ПАСПОРТ ДОСТУПНОСТИ Объекта социальной инфраструктуры (ОСИ)

1.1. Наименование(вид) объекта: государственное бюджетное профессиональное образовательное учреждение Самарской области «Губернский колледж города Похвистнево»

АКТ ОБСЛЕДОВАНИЯ
объекта социальной инфраструктуры
К ПАСПОРТУ ДОСТУПНОСТИ ОСИ

8 коридор

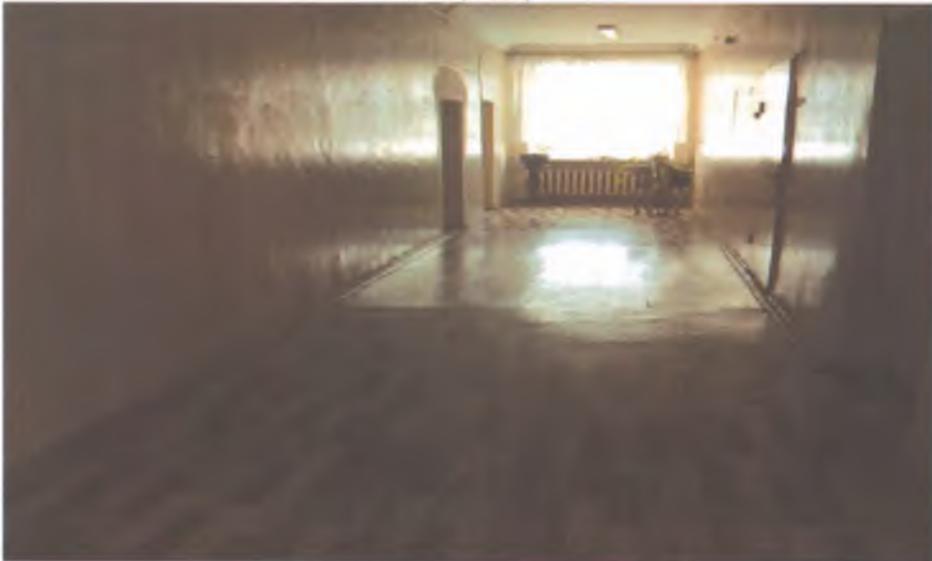
3.2	Лестница (внутри здания)	есть	нет	11,12	<ul style="list-style-type: none"> - ширина лестничного марша 1,37 м.; - установлены не нормативные поручни; - отсутствуют тактильные предупреждающие перед лестничным маршем; - краевые ступени марша не выделены; - на верхней, боковой, внешней по 	О,С,У	<ul style="list-style-type: none"> - при отсутствии лифтов ширина марша лестницы должна быть не менее 1,35 м. СП 59.13330.2012 п. 5.2.10, согласно п.41 Постановления Правительства РФ от 26.12.2014 года №1521 (с изменениями на 07.12.2016 г.); - проступи ступеней должны быть горизонтальными шириной 0,3 м (допустимо от 0,28 до 0,35 м). - Подступенки должны иметь высоту 0,15

<p>- окрашивать верхнюю и нижнюю ступени в каждом марше эвакуационных лестниц в контрастный цвет или применять тактильные предупредительные указатели, контрастные по цвету по отношению к прилегающим поверхностям пола, шириной 0,3 м. СП 59.13330.2012 п. 5.2.31, согласно п.41 Постановления Правительства РФ от 26.12.2014 года №1521 (с изменениями на 07.12.2016 г.); на проступях верхней и нижней прилегающим поверхностям пола, шириной 0,3 м. СП 59.13330.2012 п. 5.2.31, согласно п.41 Постановления Правительства РФ от 26.12.2014 года №1521 (с изменениями на 07.12.2016 г.); на проступях верхней и нижней ступеней каждого марша эвакуационных лестниц в общественных и производственных зданиях и сооружениях, доступных МГН, должны быть нанесены контрастные или контрастные фотолюминесцентные полосы в соответствии с требованиями п.6.2.8.</p> <p>Поручни лестниц на путях эвакуации в общественных зданиях и сооружениях должны контрастировать с окружающей средой. В условиях темноты они должны иметь яркий контраст за счет применения фотолюминесцентных материалов либо источников искусственной подсветки СП 59.13330.2016 п. 6.2.29;</p>

15 туалетная комната

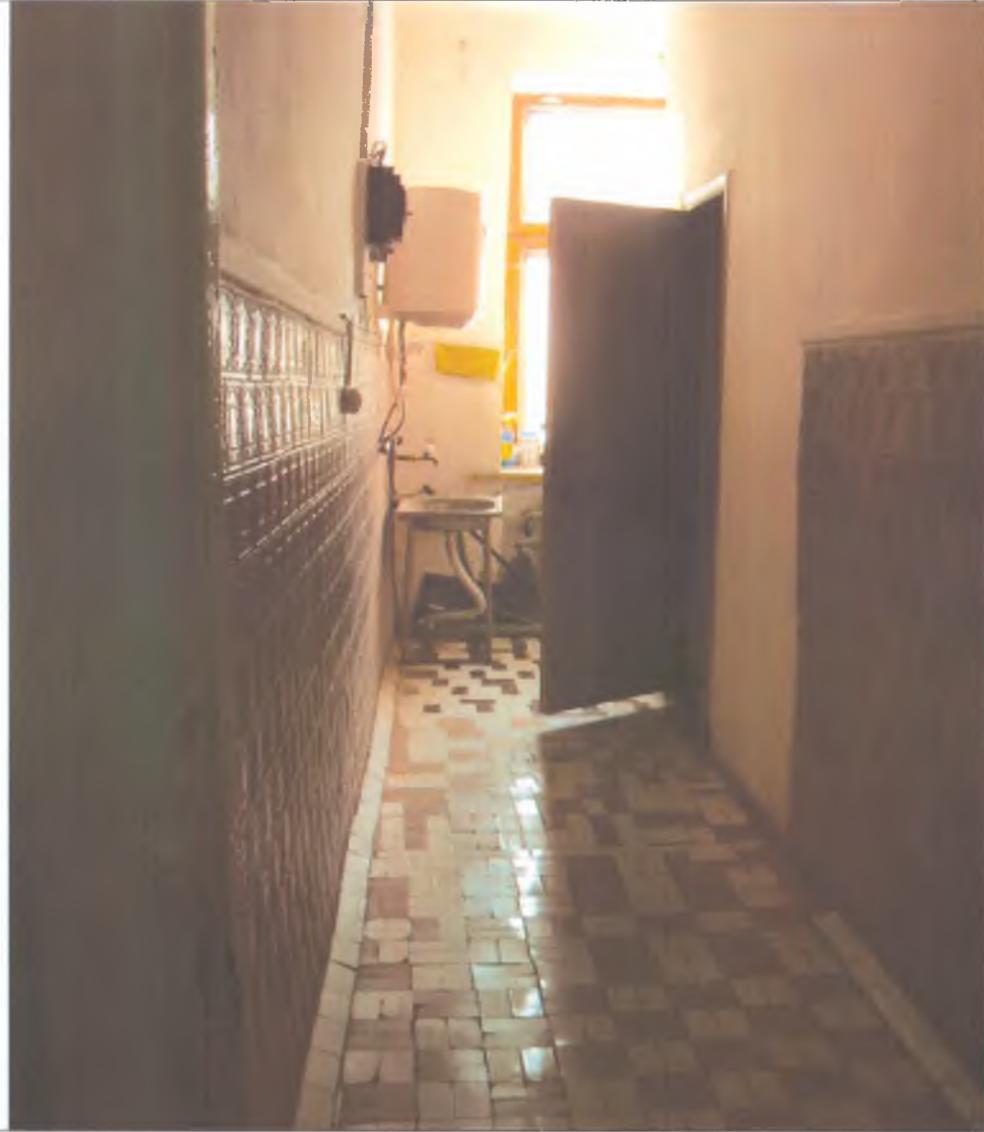
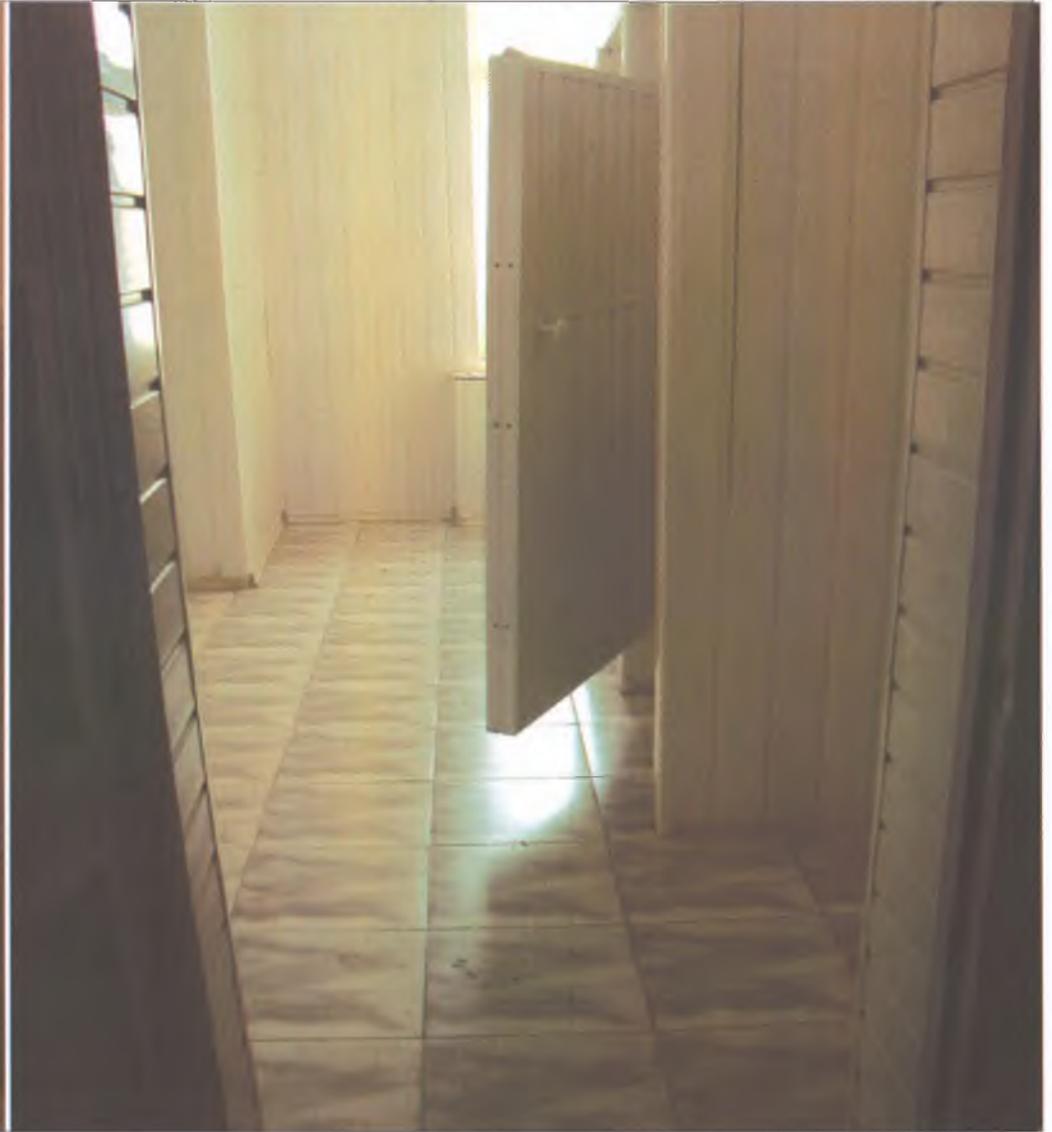
Комментарий к заключению: Состояние доступности санитарно-гигиенических помещений объекта оценено, как временно недоступное для инвалидов и МГН, что не обеспечивает их полноценного нахождения на объекте. Для обеспечения доступности объекта для инвалидов, необходимо оборудовать, как минимум одно санитарно-гигиеническое помещение для МГН, в том числе для инвалидов категории (К,О) в соответствии нормативов. Доступные кабины должны быть оборудованы «Кнопкой вызова помощи», системой тревожной сигнализации, обеспечивающей связь с помещением постоянного дежурного персонала (поста охраны или администрации объекта).

Необходимо организовать ситуационную помощь и оборудовать место ожидания помощи для инвалидов и МГН.
